PROPOSTA DE RESOLUÇÃO

IDENTIFICAÇÃO DA PROPOSTA		
ID da proposta	Processo	Atividade / Procedimento
PR/2026/6939	10647/2026	Proposta à Câmara Municipal
Assunto do Processo		
Proposta à Câmara Municipal - Licenciamento de obras de edificação-RUA DO COUTEIRO, UNIÃO DAS FREGUESIAS DE BRAGA (S. JOSÉ DE S. LÁZARO E S. JOÃO DO SOUTO)		
Unidade Administrativa		
DU - [INTERNO]		
Propósito		
Órgãos Colegiais \ Deliberação Câmara Municipal		
Órgão/Cargo que resolve		
Câmara Municipal de Braga

PROCESSO: 50648/2025

ASSUNTO: Licenciamento - Obras de Edificação – Especialidades

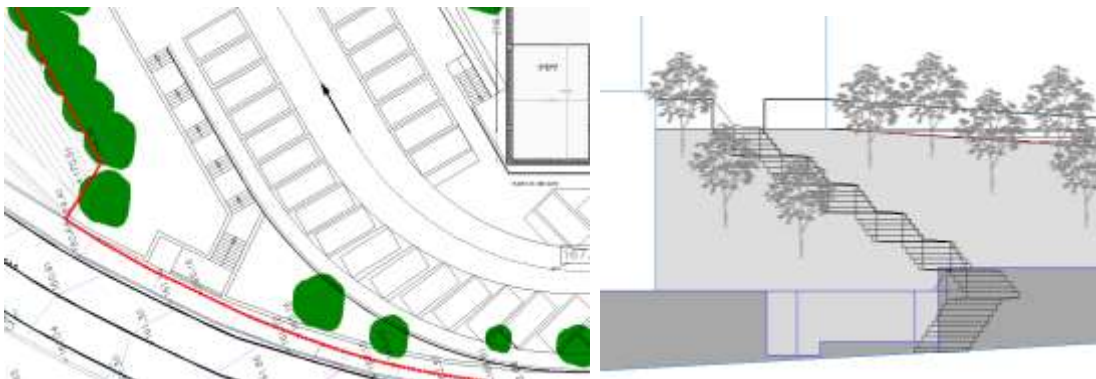
"5.1.12. Relativamente à confrontação com o domínio público verificam-se tramos de muro com altura superior a 2m não cumprindo o previsto no n.º 3 do artigo B-1/52.º do CRMB. Consideramos que poderá, dado o enquadramento urbanístico e a solução de compromisso com as cedências exigidas para acessos pedonais e estacionamento, aceitar-se uma altura superior com enquadramento no n.º 5. Contudo, deverá junto das escadas previstas a norte, ser implementada uma solução em socacos que minimizem o impacto do muro sobre o espaço público. Segundo o previsto na alínea a) do artigo n.º 10 do RPDM, a topografia natural do terreno deve ser modelada tendo em vista a integração paisagística, urbanística e ambiental tendo a proposta que considerar a sua integração sem prever muros excessivos. Mais se indica que as escadas propostas devem promover a qualidade do espaço público, servindo como meio de melhoria do espaço sem potenciar usos indevidos ou marginalidade, pelo que consideramos que o desenho poderá ser revisto por forma a integrar o acesso nos socacos referidos no ponto anterior.";

"5.1.15 Por forma a aferir o valor da compensação pela não cedência dessas superfícies correspondentes a área de espaços verdes e equipamento, deverá apresentar a planta de cedências ao domínio público uma vez que não se encontra nos documentos associados ao processo, elaborada nos termos do disposto na alínea c) do n.º 17 Capítulo III do Anexo I da Portaria n.º 71- A/2024 de 27 de Fevereiro."

- 3.3. Das condicionantes indicadas, verifica-se que foi dada resposta ao ponto 5.1.12, tendo o desenho da escadaria sido executado de forma a reduzir o impacto dos muros sobre o domínio público.

- 3.4. As peças desenhadas constantes do processo de Arquitetura (arquitetura, acessibilidades, espaços exteriores) refletem agora as alterações propostas, nomeadamente na torção do muro e redesenho do espaço público a Sul conforme projeto acordado nas reuniões com Equipa da DAT, confirmado via email de 31/10/2025, constante no processo.
- 3.5. No que respeita à planta de cedência ao domínio público apresentada, verifica-se que a mesma se encontra corretamente instruída. Sobre quem recai a responsabilidade de gestão do espaço verde proposto a norte, refere o técnico em sede de memória descritiva:

*"HABIMOREIRA CONSTRUÇÕES Lda, responder ao ofício nº2026-0737, datado de 14-01-2026. Vimos apresentar a reformulação dos taludes envolventes da escada prevista a norte, de forma a promover a qualidade do espaço público, permitindo o acesso aos socacos dos taludes laterais que minimizam o impacto do muro sobre o espaço público, com vegetação adequada de forma a ter uma topografia natural do terreno, de acordo com a alínea a) do artigo nº10 do RPDM. Corrigimos a planta de cedências com as cores identificando as áreas de arruamentos, estacionamento, passeios e zonas verdes estando de acordo com o projeto de obras de urbanização já licenciado, sendo essa área a integrar no domínio público, independentemente de parte da área verde a nascente não ser na sua totalidade contabilizada como cedência na faixa de 5m em torno do edifício, sendo aplicadas as taxas de compensação correspondentes, **no entanto dada a localização da mesma não ter qualquer uso privado do condomínio será integrada no DP, conforme é explícito na planta de cedências anexa ao projeto**, solicitando-se para o efeito aprovação e licenciamento desta 1ª fase do empreendimento."*

- 3.6. Relativamente aos factos, deverá ser consultada a Divisão de Espaços Verdes para confirmar a integração do referido espaço no domínio do Município, esclarecendo quem assume a responsabilidade pela sua manutenção e tratamento.
- 3.7. Caso o parecer seja favorável, não se vislumbra qualquer inconveniente quanto ao prosseguimento processual da matéria em questão.
